**RELATÓRIO DE FISCALIZAÇÃO TÉCNICA DOS SISTEMAS DE ÁGUA E  
ESGOTO DO MUNICÍPIO DE  
SUMARÉ**

**PRESTADOR: DAE – DEPARTAMENTO DE ÁGUA E ESGOTO**

**Relatório R3 – Continuação do Diagnóstico e Não Conformidades**

**Americana, novembro de 2014**

#### 3.1.1 Reservatório Enterrado de 3.000 m<sup>3</sup> na ETA II

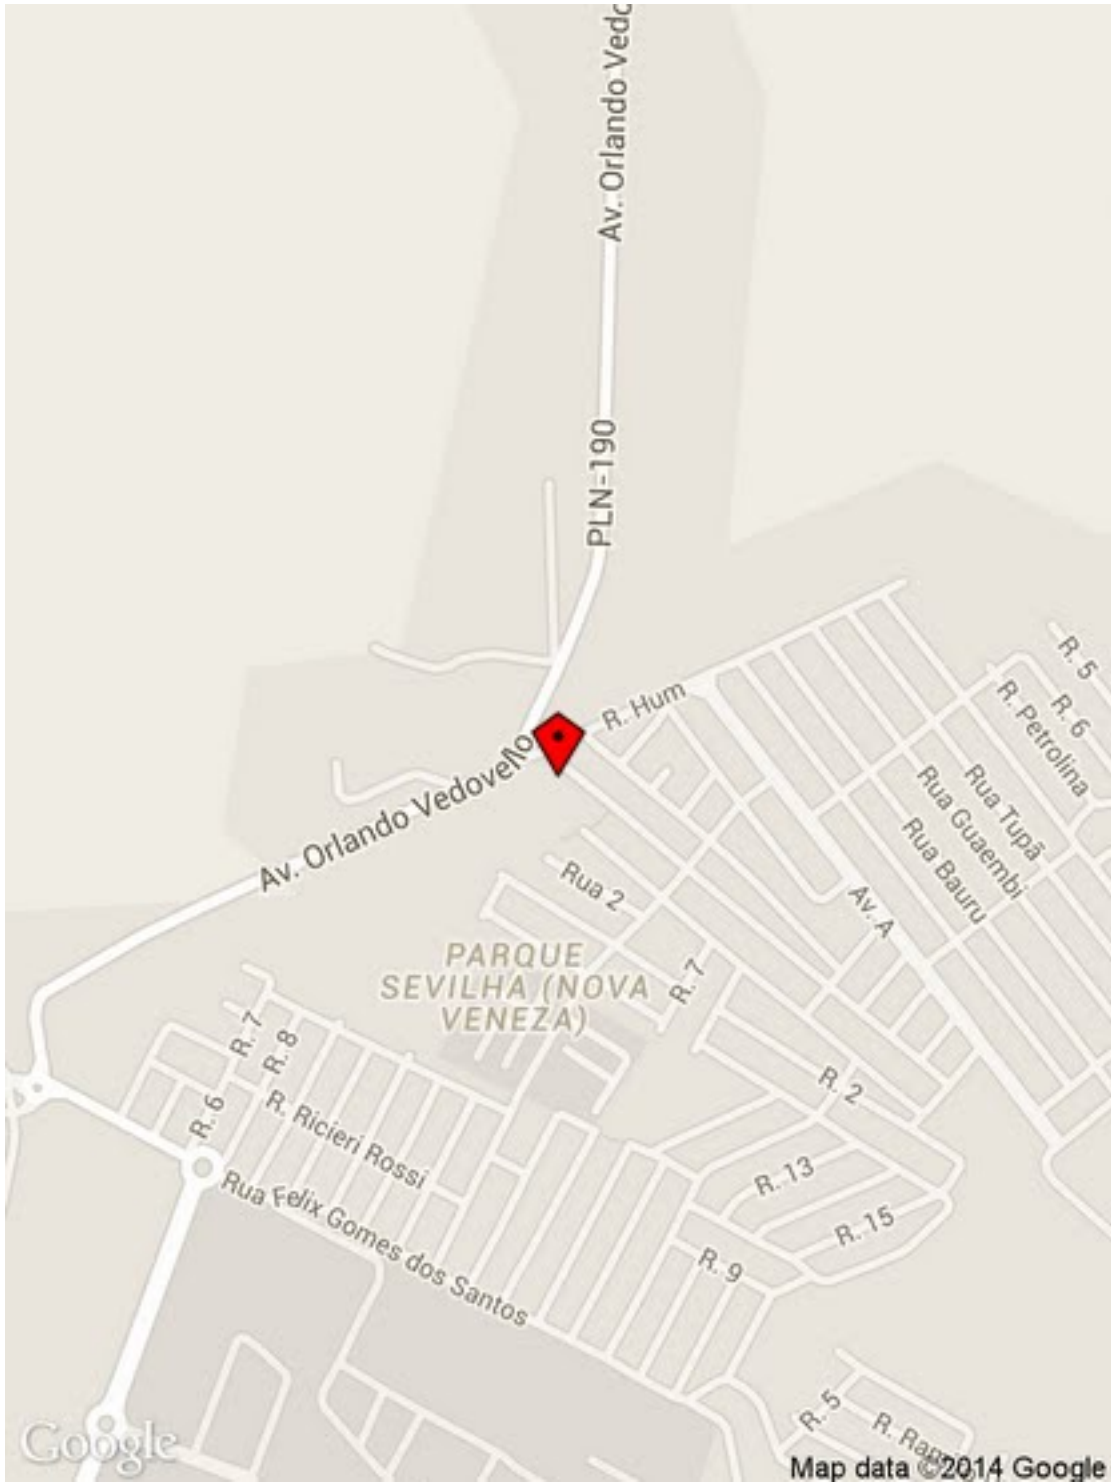
- ✓ Inexistência de telas de proteção contra entrada de insetos e pequenos animais nas tubulações de ventilação (Art. 5.14 da NBR 12217/1994). Prazo: Imediato

- ✓ O reservatório sem tampas de inspeção em boas condições (Art. 5.13 da NBR 12217/1994). Prazo: Imediato

### 3.1.2 Reservatório Apoiado de 1.500 m<sup>3</sup> na ETA II

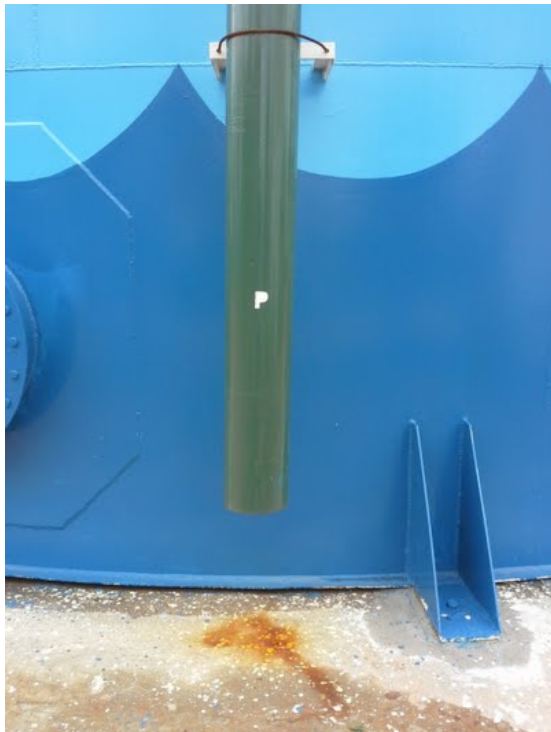
**Descrição(3):** Extravasor sem tela de proteção

- ✓ Inexistência de telas de proteção contra entrada de insetos e pequenos animais nas tubulações de ventilação (Art. 5.14 da NBR 12217/1994). Prazo: Imediato

- ✓ Reservatório sem medidor de nível (Art. 5.15 da NBR 12217/1994). Prazo: Em até 180 dias

### 3.2.1 Estação de Tratamento de Esgoto – ETE Dall’Orto

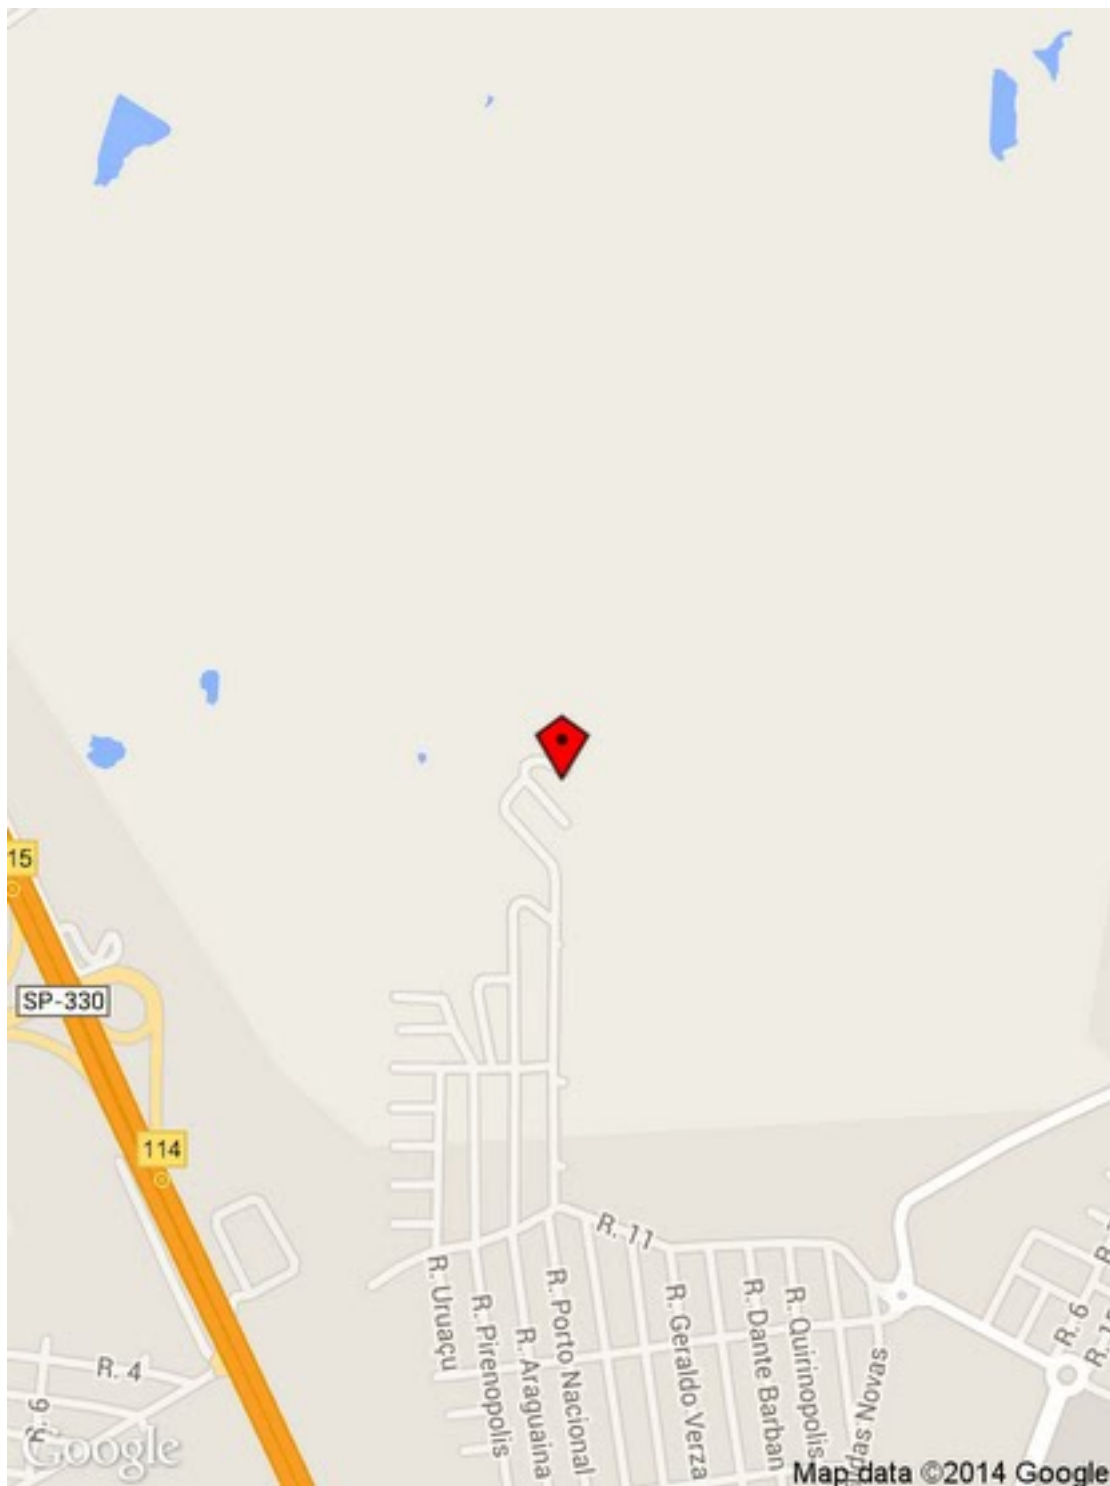
- ✓ Ausência de conjunto moto-bomba reserva (Art. 4.2.3.4 da NBR 12208/1992). Prazo: Em até 180 dias

- ✓ Escadas e guarda-corpos existentes em condições inadequadas (Art. 5.8 da NBR 12209/1992). Prazo: Imediato

### 3.2.2 Estação de Tratamento de Esgoto – ETE Bordon

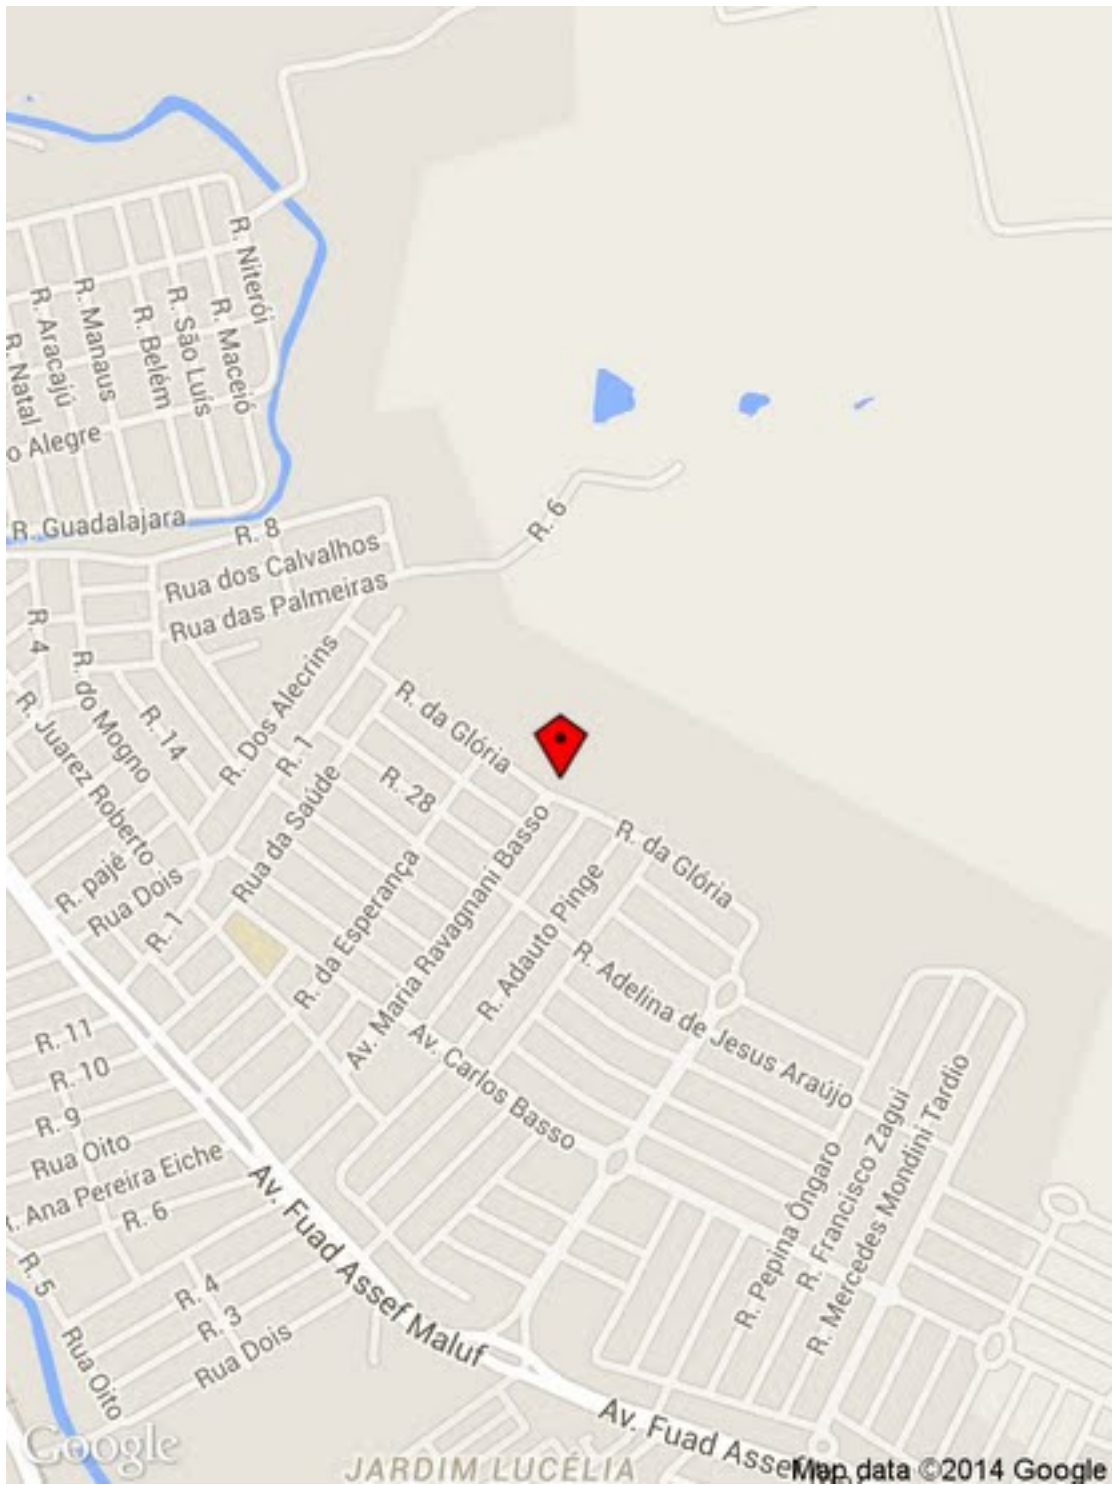
- ✓ Ausência de conjunto moto-bomba reserva (Art. 4.2.3.4 da NBR 12208/1992). Prazo: Em até 180 dias

- ✓ Escadas e guarda-corpos existentes em condições inadequadas (Art. 5.8 da NBR 12209/1992). Prazo: Imediato

- ✓ Existência de locais sem guarda-corpos ou escadas adequadas (Art. 5.21.1 da NBR 12216/1992). Prazo: Imediato
